Dodatok č. 1
k zmluve o dielo č. 18/25/11

1. Mesto Senec ako objednávateľ a STRABAG Pozemné staviteľstvo s.r.o. ako zhotoviteľ uzatvorili dňa 18.08.2025 Zmluvu o dielo č. 18/25/11 (ďalej aj ako „**Zmluva**“), predmetom ktorej je vykonať dielo: „*Rekonštrukcia a prístavba polikliniky Senec*“ (ďalej aj ako „**Dielo**“).

Vec: **Návrh na schválenie zmeny technického riešenia – výťahy**

Vec: **Predloženie Ponuky na zmenu č. 3**

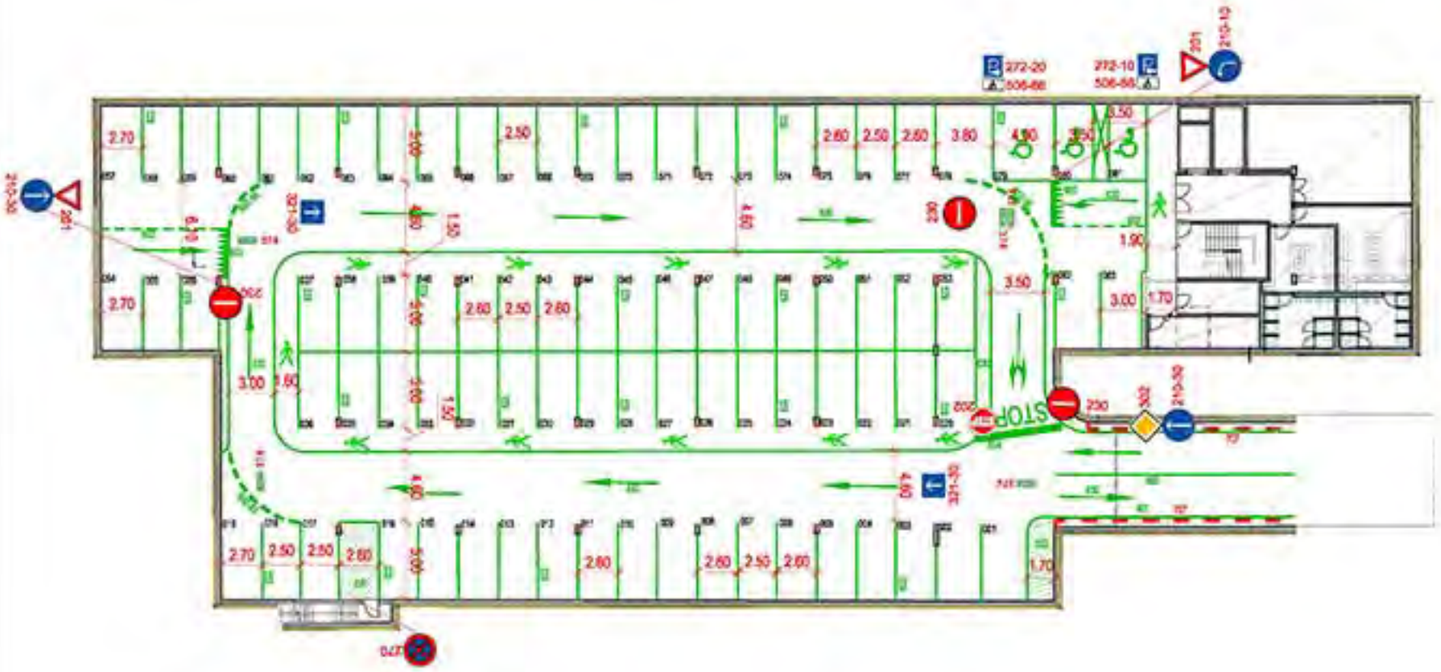
V priebehu projekčných prác súvisiacich s prípravou realizačnej dokumentácie Zhotoviteľ zistil, že pôvodne navrhnuté dispozičné a dopravné riešenie parkovacích miest, ktoré vyplývalo zo Zadávacej dokumentácie predloženej Objednávateľom, nie je v plnom súlade s platnými technickými normami upravujúcimi parametre parkovacích státí, manévrovacie priestory a dopravno-obslužné napojenia.

1. Ponuka na zmenu č.3 - Cenová kalkulácia prác
2. Projektová dokumentácia
   výkres: HROMADNÁ GARÁŽ 1.PP – Pôvodný stav
   názov stavby: Rekonštrukcia a prístavba poliklinika SENEC – SO101.3
   stupeň: DSP
   č. výkresu: 02

Predložené nové riešenie dopravy najefektívnejším spôsobom zabezpečuje organizáciu dopravy, dostatočné kapacity parkovania a plynulý pohyb osôb smerujúcich do a z polikliniky za dodržania všetkých platných bezpečnostných predpisov.

STAVBA: Rekonštrukcia a prístavba polikliniky SENEC	STUPEŇ: DSP
	DÁTUM: 01/2022
OBJEKT: SO 201 AUTOMOBILOVÉ KOMUNIKÁCIE A SPEVNENÉ PLOCHY SO 202 PEŠIE KOMUNIKÁCIE A SPEVNENÉ PLOCHY	Č. ZÁKAZKY: ...
	M: 1:250
PRÍLOHA: SITUÁCIA	REVÍZIA: X
	VÝKRES Č.: 2.2

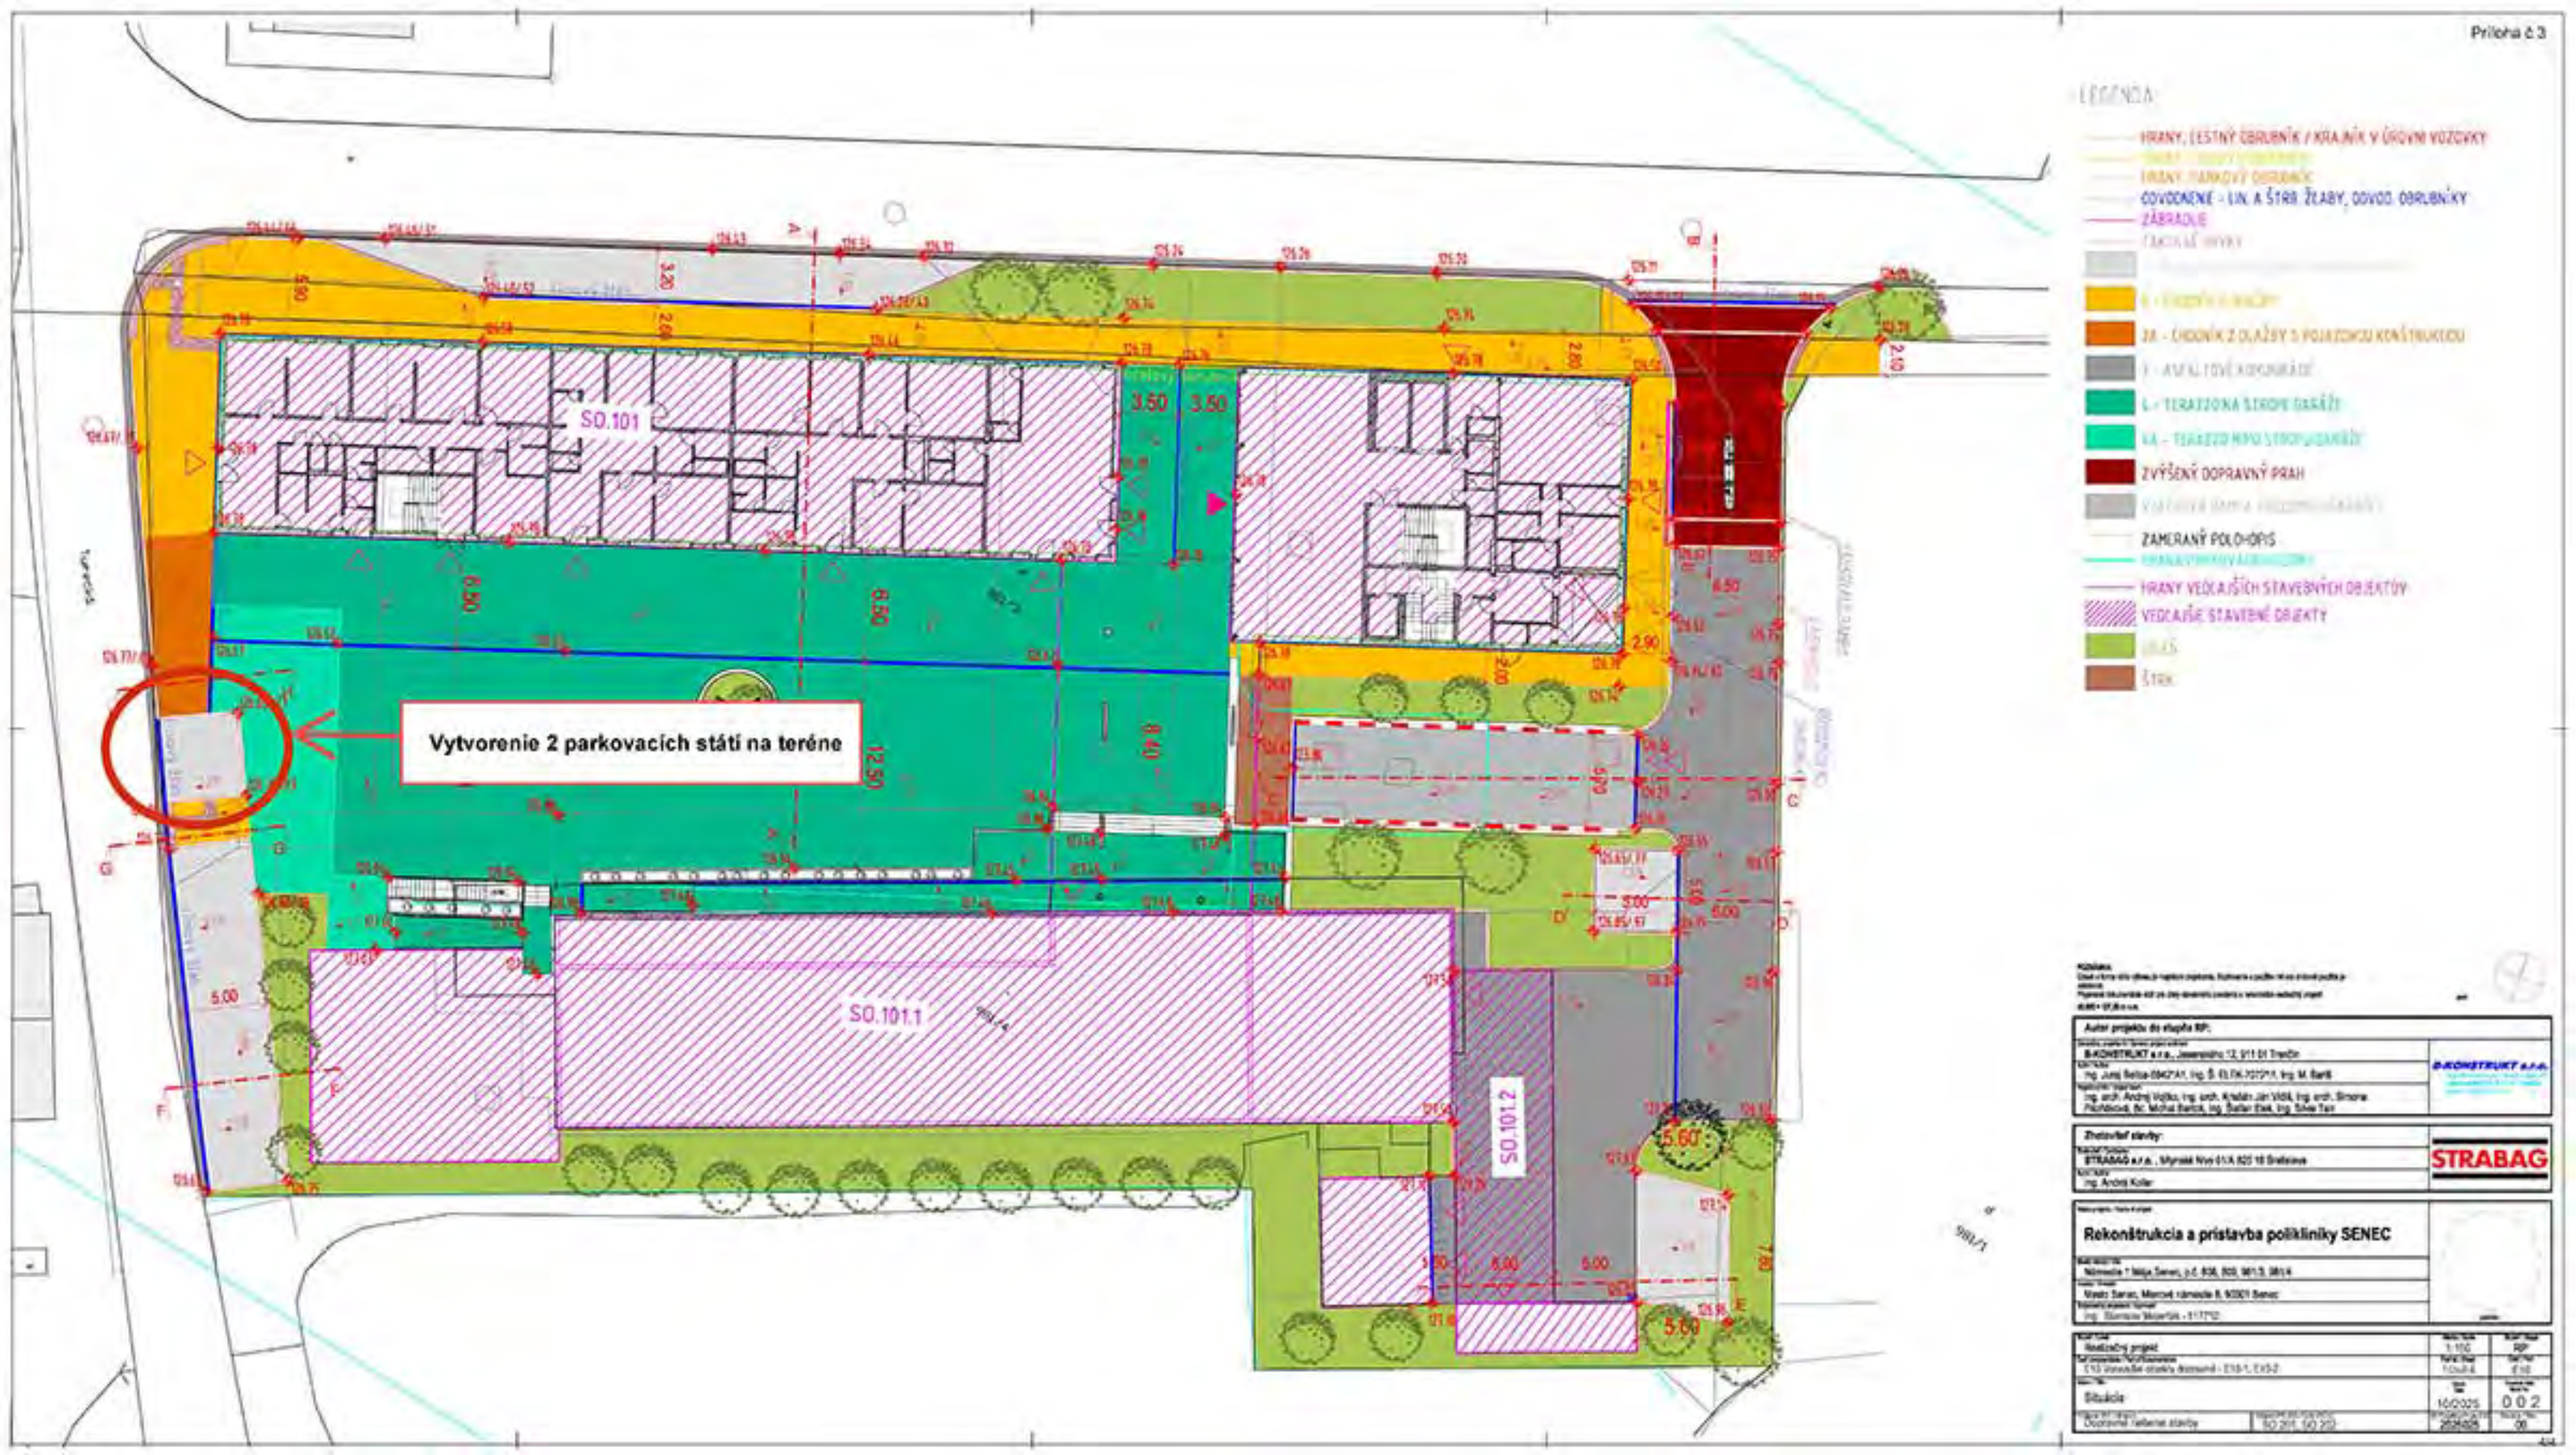
výkres: Trvalé dopravné značenie na 1.PP – Nový stav
   názov stavby: Rekonštrukcia a prístavba poliklinika SENEC – SO101.3
   stupeň: RPD
   č. výkresu: 002
   výkres: SITUÁCIA – Pôvodný stav
   názov stavby: Rekonštrukcia a prístavba poliklinika SENEC – SO 201, SO 202
   stupeň: DSP
   č. výkresu: 2.2
